RESOLUCIÓN No. DEIA-IA- 046 - 2021

Por la cual se aprueba el Estudio de Impacto Ambiental (EsIA), categoría II, correspondiente al proyecto **“REHABILITACIÓN DEL CAMINO VÍA LA MARTILLADA”**, presentado por el **MINISTERIO DE OBRAS PÚBLICAS**.

Información contenida del memorando DEEIA-0104-2402-2021

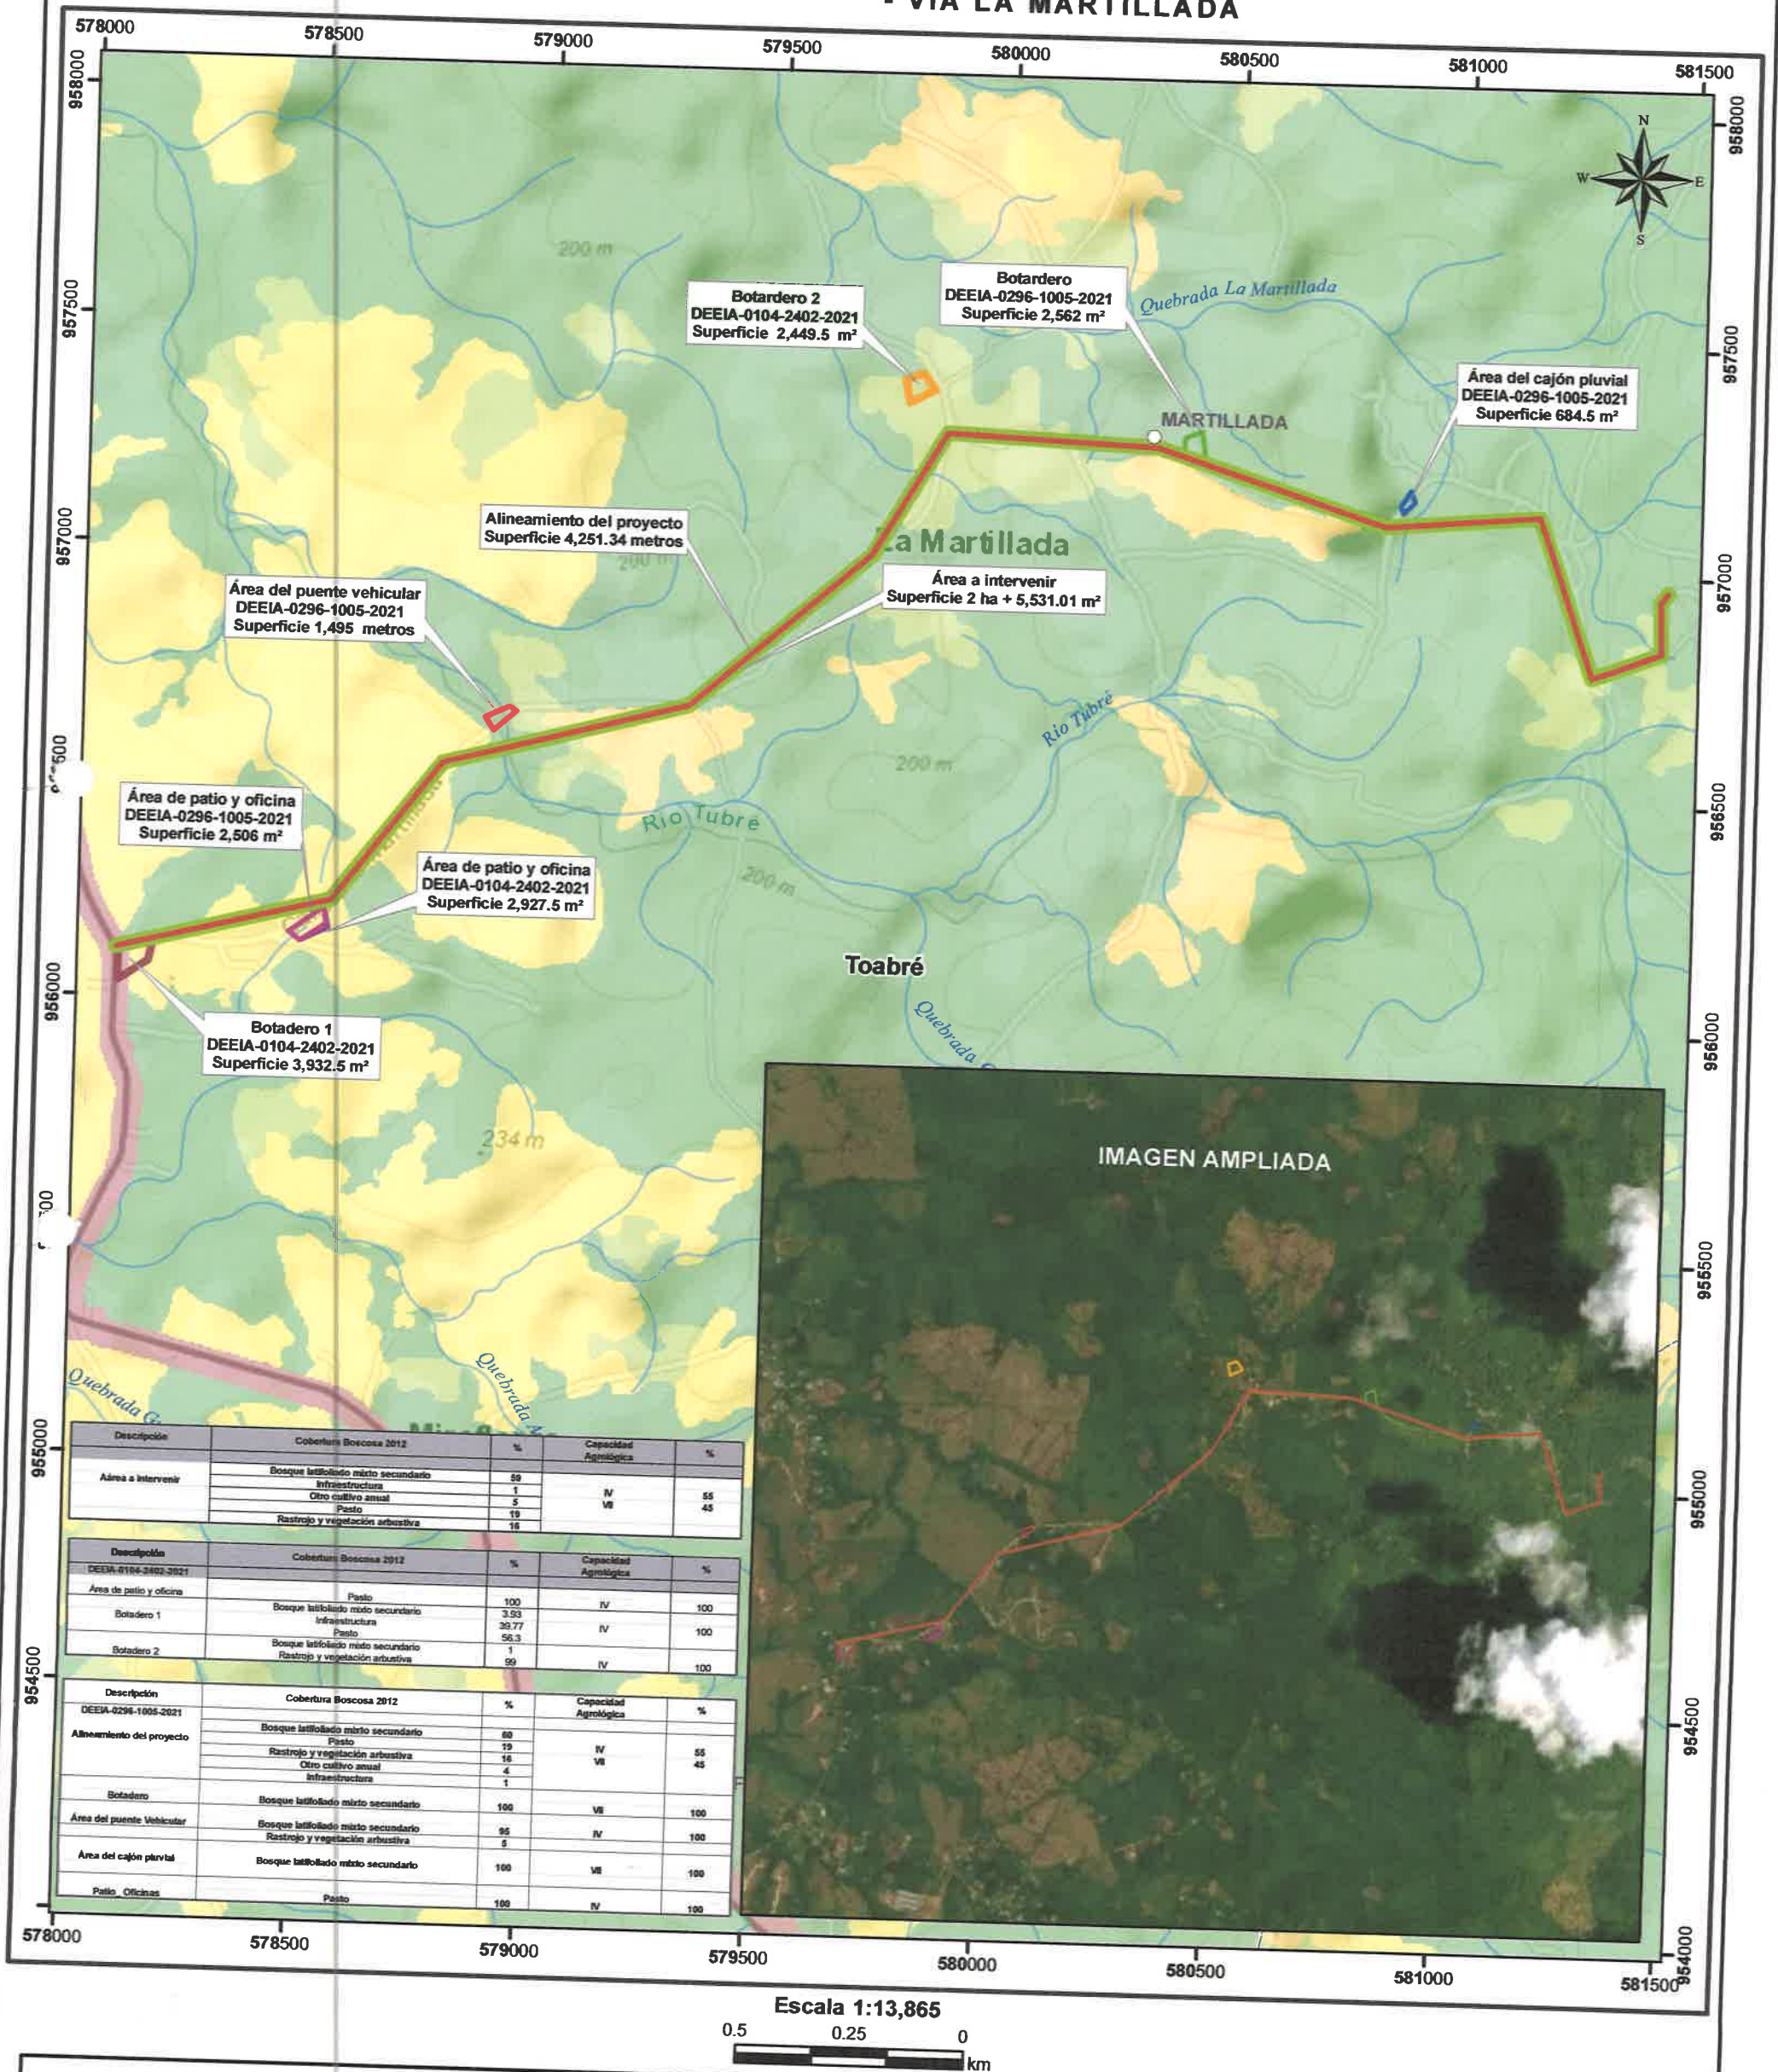
- El polígono del área de patio y oficina se encuentra en la categoría de Pasto (100%).
- El polígono del botadero 1 se encuentra en las categorías de Bosque latifoliado mixto secundario (3.93%), Infraestructura (39.77%), Pasto (56.3%).
- El polígono del botadero 2 se encuentra en las categorías de Bosque latifoliado mixto secundario (1%), Rastrojo y vegetación arbustiva.

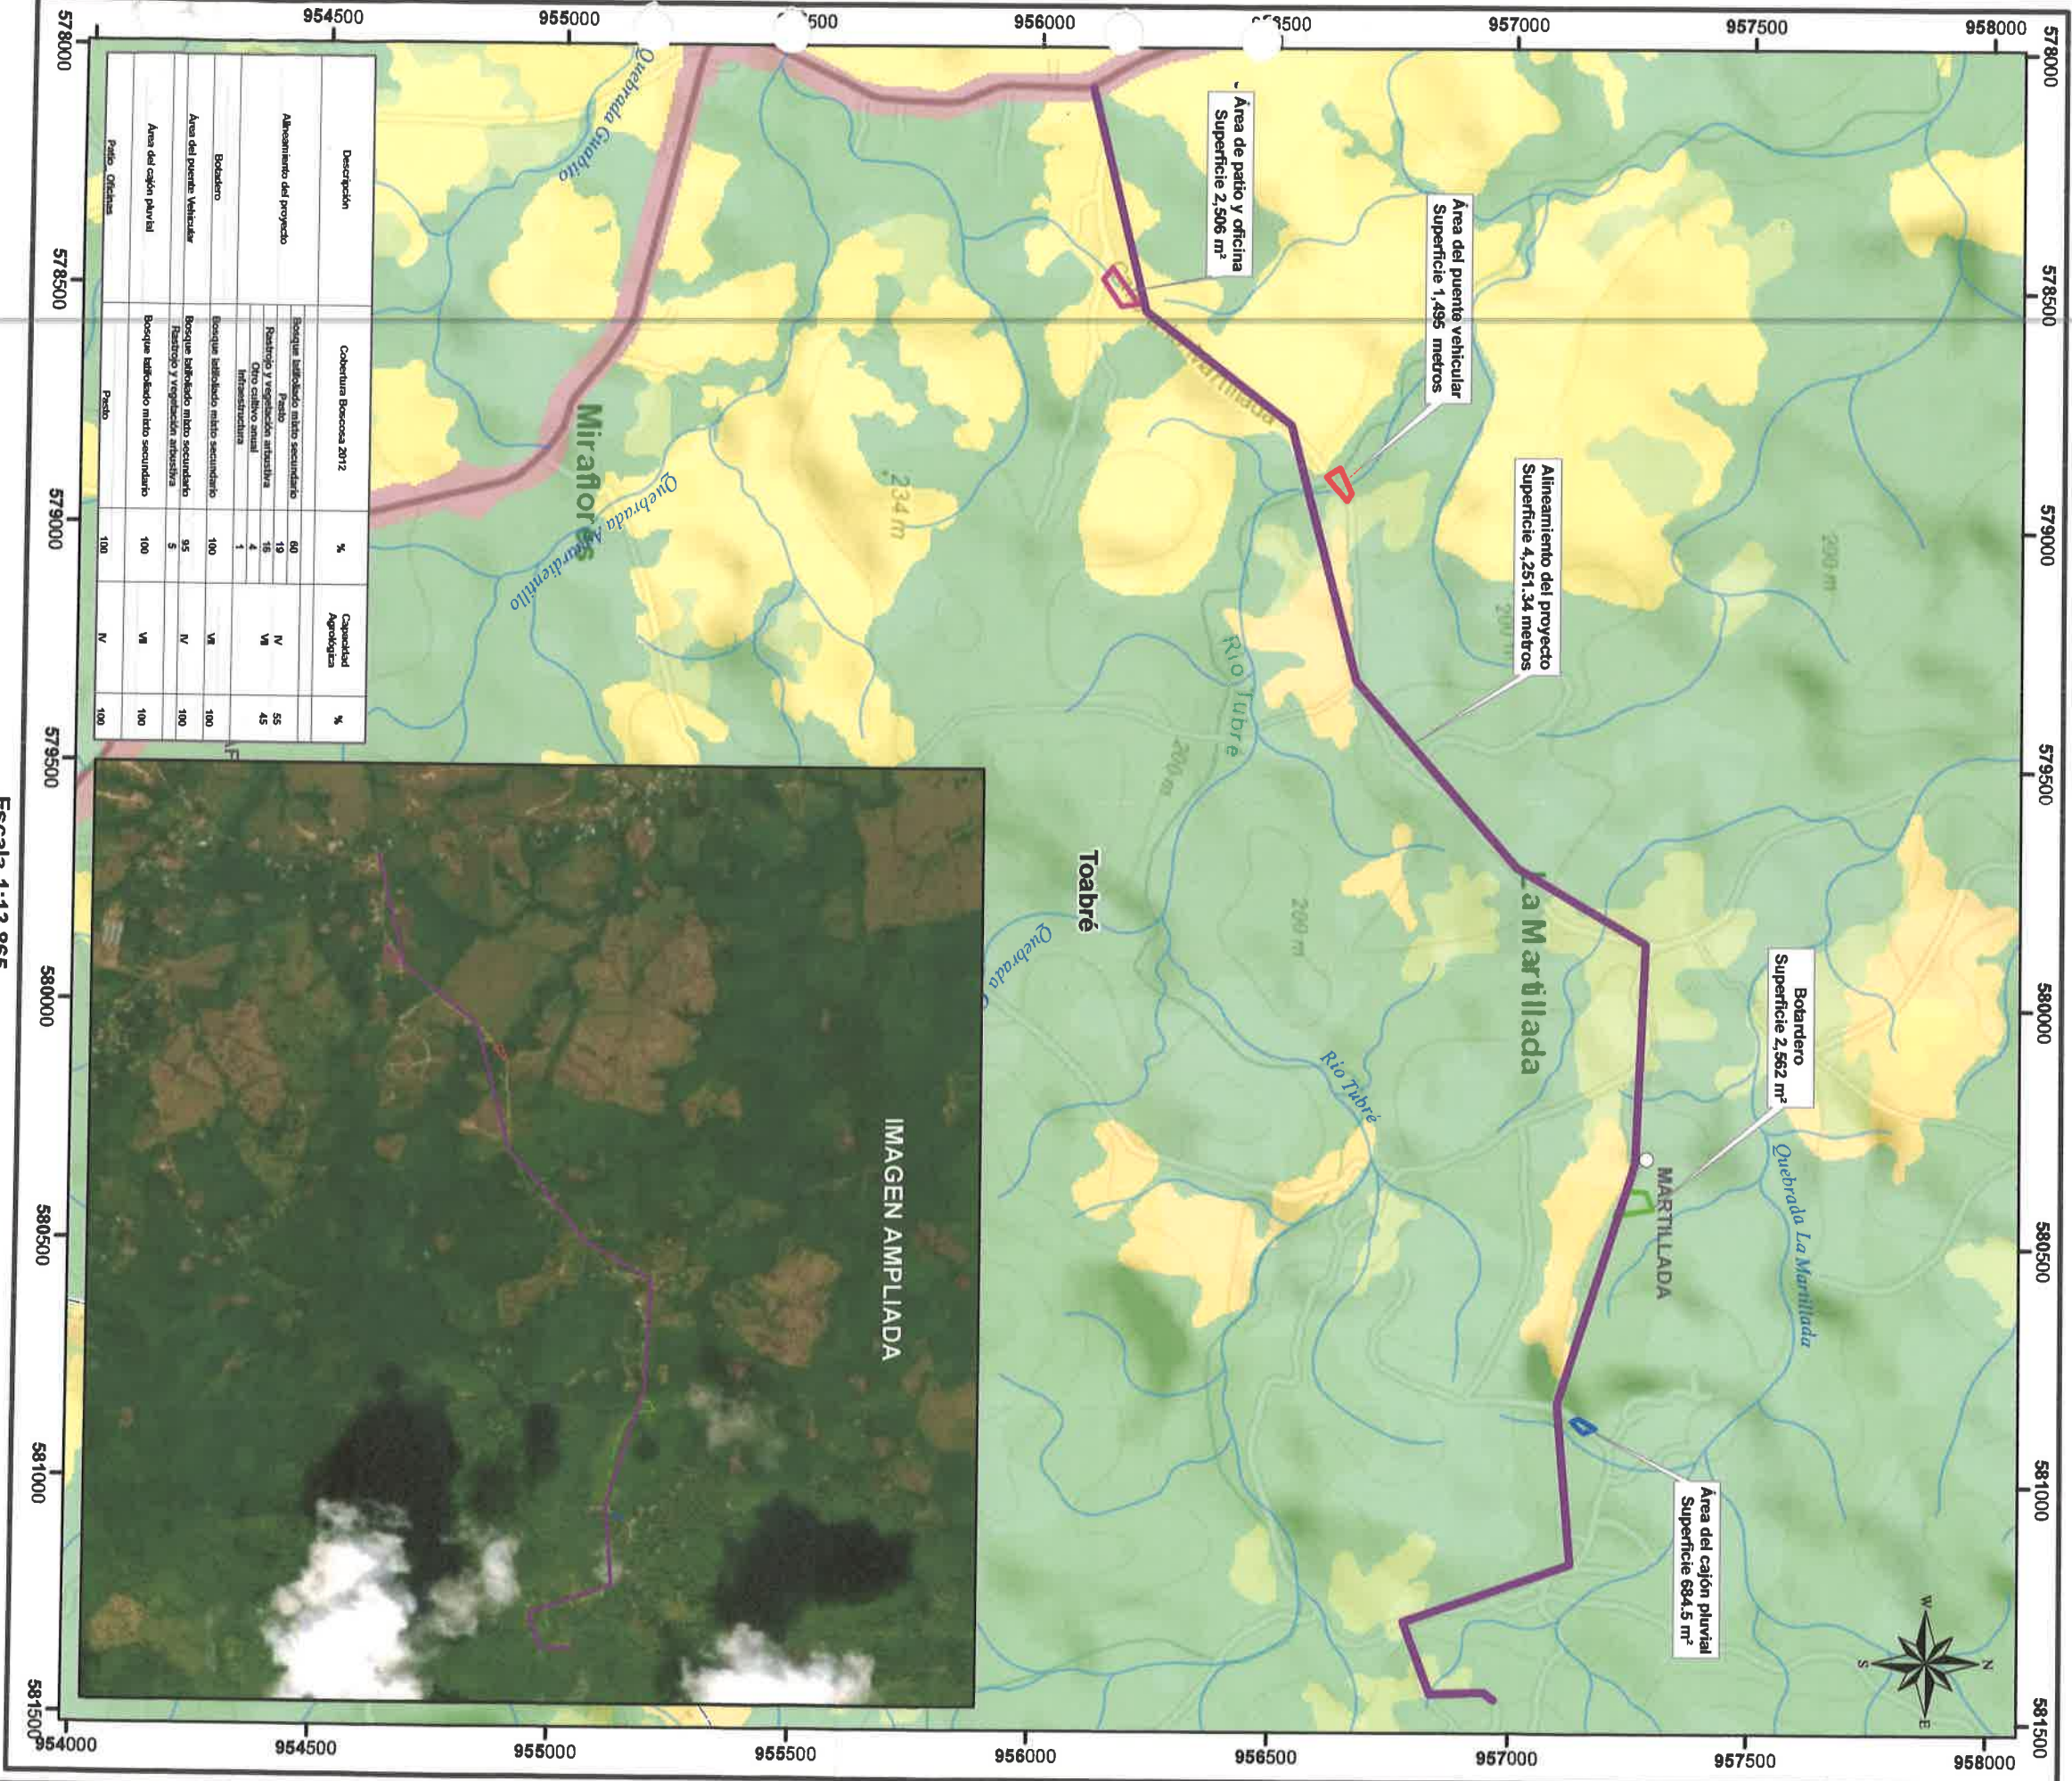
- Botadero con una superficie de 2,562 m².
- Área del puente Vehicular con una superficie de 1,495 metros.
- Área del cajón pluvial con una superficie de 684.5 m².
- Patio y Oficinas con una superficie de 2,506 m².

Se generó el alineamiento del proyecto con una superficie de 4,251.34 metros. Los cuales se encuentran fuera de los límites del Sistema Nacional de Áreas Protegidas.
